Regione Toscana

Settore Valutazione Impatto Ambientale

OGGETTO: [ID 2330] Art.19 del d.lgs.152/2006, art.48 della l.r. 10/2010. Procedimento di verifica di assoggettabilità relativo all'invaso sul Fosso della Scanonica, in loc. La Migliorina, nel Comune di Orbetello (GR). Proponente: Loacker Tenuta Corte Migliorina S.a.r.l. Risposta integrazioni e chiarimenti.

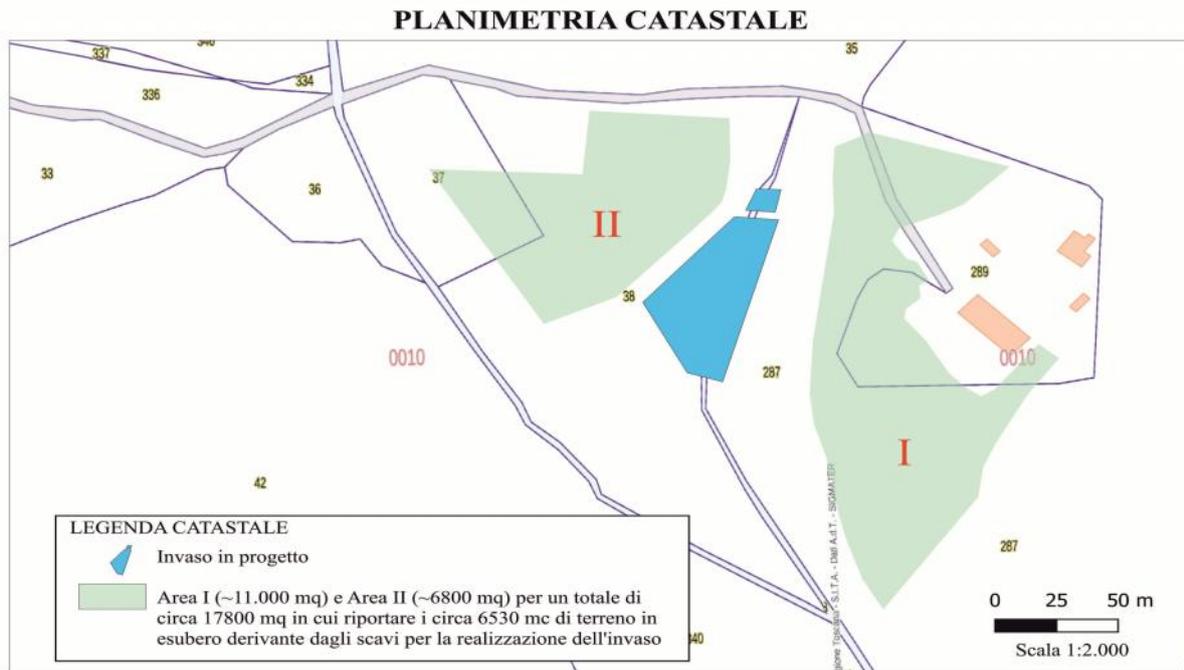
1c) Al fine di evitare fenomeni di erosione in corrispondenza del tratto prevasca-invaso e nel punto di restituzione, dovrà essere prevista una idonea protezione del fondo e delle sponde del Fosso della Scanonica; pertanto, in merito agli aspetti idraulici di cui al R.D. 523/1904 e al d.p.g.r. 42/R/2018, si chiede al proponente di presentare le seguenti integrazioni:

- specifico elaborato grafico, in idonea scala, nel quale vengano rappresentate le soluzioni adottate in merito agli interventi volti alla protezione della sponda e del fondo dell'alveo in prossimità del punto di restituzione e nel tratto prevasca-invaso (planimetria, sezione longitudinale e trasversale opportunamente quotate);
- relazione tecnica, che dovrà riportare le opportune valutazioni circa l'interferenza prodotta dall'invaso sul regime naturale del corso d'acqua e la compatibilità idraulica secondo quanto disposto dall'art. 3, comma 3 del d.p.g.r. 42/R/2018.

Si precisa che il rivestimento spondale e del fondo dell'alveo dovrà essere posizionato in scavo, in modo tale che, ad opere concluse, il profilo dell'alveo non risulti alterato da elementi in sporgenza rispetto alle quote e a valle del tratto interessato dall'intervento

In merito alle protezioni del fosso da possibili fenomeni erosivi, si ribadisce che la presenza dell'invaso non comporterà nessuna variazione sul regime delle portate poichè è previsto dal progetto di mantenere inalterate le sezioni di deflusso rispetto alle sezioni attuali dell'alveo del fosso. In sintesi, sia per la prevasca e sia per il sistema di restituzione al fosso, le portate defluenti saranno esattamente le stesse di quelle che attualmente interessano il corso d'acqua, ovvero non vi sarà un aumento di velocità dell'acqua. Anche il sistema di restituzione è stato previsto in modo da avere una inclinazione contenuta tale da raccordarsi dolcemente con la superficie dell'alveo in modo da limitare incrementi di velocità dell'acqua. Tuttavia, per maggiore cautela, sarà messo in opera un rivestimento con pietrame del fondo dell'alveo a partire dal punto di intersezione tra il materiale di colamento e l'alveo stesso, per un tratto non inferiore a 5 metri, come schematicamente rappresentato di seguito:

Il rivestimento del fondo dell'alveo sarà posizionato in scavo e accuratamente livellato e regolarizzato, in modo tale da non creare perturbazioni di deflusso.

Non si ritiene invece necessaria la protezione delle sponde per le motivazioni precedentemente espresse circa l'invarianza del regime delle portate rispetto allo stato attuale.

Anche per quanto riguarda la prevasca e il sistema di collegamento tra questa e l'invaso, saranno attuate misure del tutto analoghe (ovvero rivestimenti in pietrame) per evitare i fenomeni di erosione.

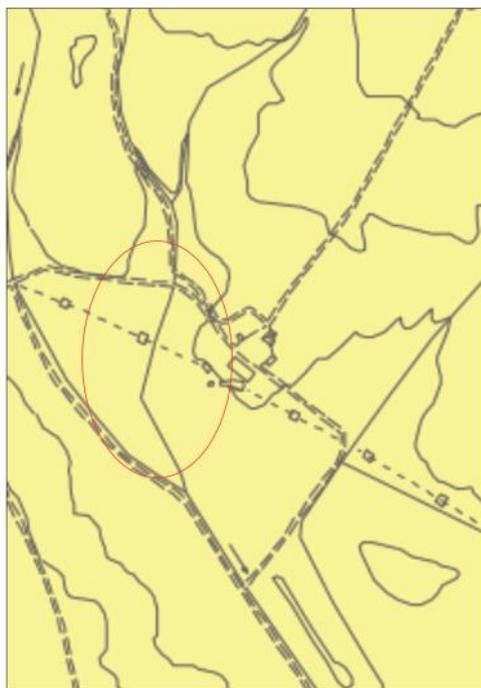
2a) la documentazione presentata dal proponente non contiene alcuna valutazione relativa alla emissione diffusa di polveri; il proponente deve presentare tale valutazione utilizzando le specifiche “Linee guida per la valutazione delle emissioni di polveri provenienti da attività di produzione, manipolazione, trasporto, carico o stoccaggio di materiali polverulenti” contenute nell’Allegato 2 al Piano Regionale per la Qualità dell’Aria (PRQA) “Documento tecnico con determinazione di valori limite di emissione e prescrizione per le attività produttive”; tenuto conto che nel progetto presentato tale tipologia di emissioni è principalmente dovuta alle attività temporanee di cantiere, necessarie per la realizzazione delle opere, in alternativa il proponente può presentare un documento in cui siano illustrate le misure di mitigazione e le azioni adottate sulle matrici ambientali interessate (atmosfera, risorsa idrica e suolo) sulla base di quanto disposto dalle “Linee guida per la gestione dei cantieri ai fini della protezione ambientale” (gennaio 2018), documento disponibile in download alla pagina internet <https://www.arpat.toscana.it/documentazione/catalogo-pubblicazioni-arpat/linee-guida-per-la-gestione-dei-cantieri-ai-fini-della-protezione-ambientale> ;

Si fa presente che nella documentazione non è stata inviata la valutazione relativa all’ emissione diffusa di polveri poiché l’area di progetto è un’area prettamente agricola (vedasi sotto riportata la Carta dell’Uso del Suolo TavQC21 Del Nuovo Piano Strutturale di Orbetello) e non si è reso necessario la presentazione della valutazione poiché l’intervento non ha rilevanza sulle emissioni di polveri.

L'area oggetto d'intervento è sede di un'azienda agricola in cui vengono coltivati noccioli, pertanto l'area è oggetto di lavorazioni del terreno con mezzi meccanici che producono quasi quotidianamente polveri, vista anche la morfologia dell'area d'intervento, ossia posta in una zona depressa posta ad un'altitudine di -15 m slm rispetto alle abitazioni limitrofe poste ad una distanza minima di 500 metri lineari rispetto all'area di cantiere, pertanto le lavorazioni non arrecheranno disturbo maggiore sulle emissioni di polveri visto il contesto agricolo in cui ci troviamo.
